# 訂正のお願い

\*No.J-432 トヨタ エスティマ 2006年4月（50系）を下記の通り訂正いたします。

\*No.J-432 トヨタ エスティマ 2006年4月(50系)を下記の通り訂正いたします。

**P.25 B040 ヘッドランプ A s s y 脱着または取替**

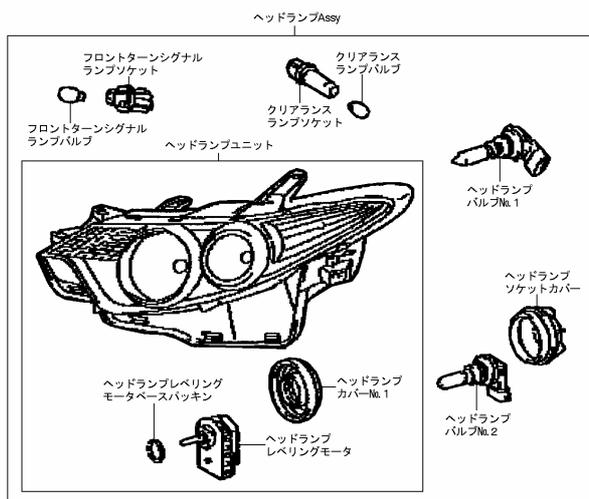
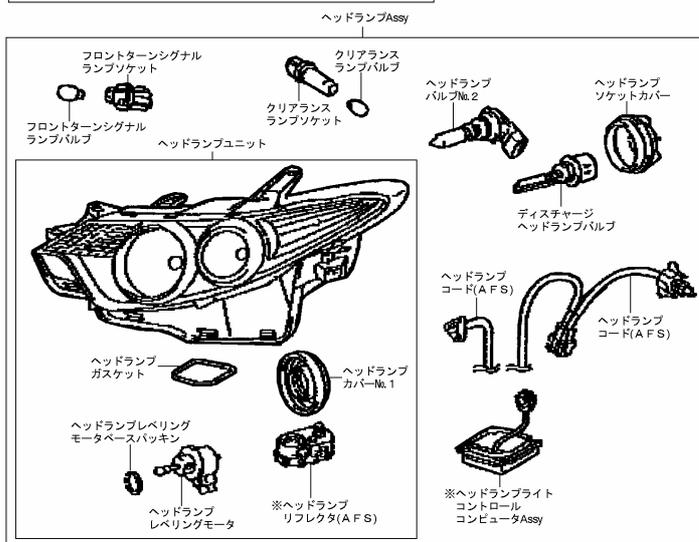
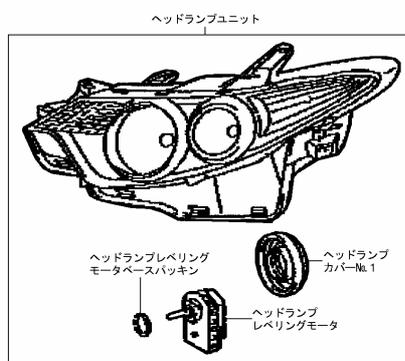
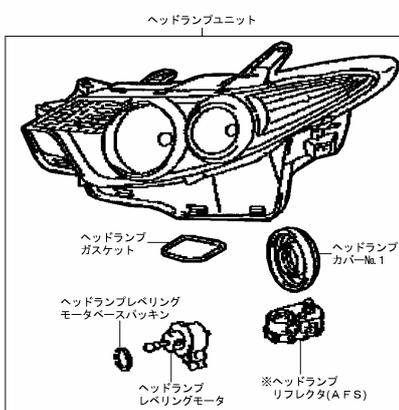
指数テーブル欄の一部および指数値の追加訂正のため、差し替え願います。

B040 ヘッドランプ Assy 脱着または取替		片(両)側
片側	0.40	取外し状態 ・フロントバンパカバー ・レジエータグリル
両側	0.50	
ヘッドランプユニット取替		(含) 作業および部品の脱着または取替
片側		・バルブ ・焦点調整
ディスチャージ	0.40	「備考」 ※ヘッドランプユニット取替とはバルブ類を再使用し、ヘッドランプユニットを取替る作業。
両側	0.50	
ディスチャージ	0.70	※「補修用ヘッドランプブラケット取替」の指数はヘッドランプブラケットが損傷した場合ヘッドランプ Assyを取外した後に行う補修用ヘッドランプブラケット1個を取替る作業。
補修用ヘッドランプブラケット取替	0.20増

▶※の補給部品にはヘッドランプガスケットが含まれる。
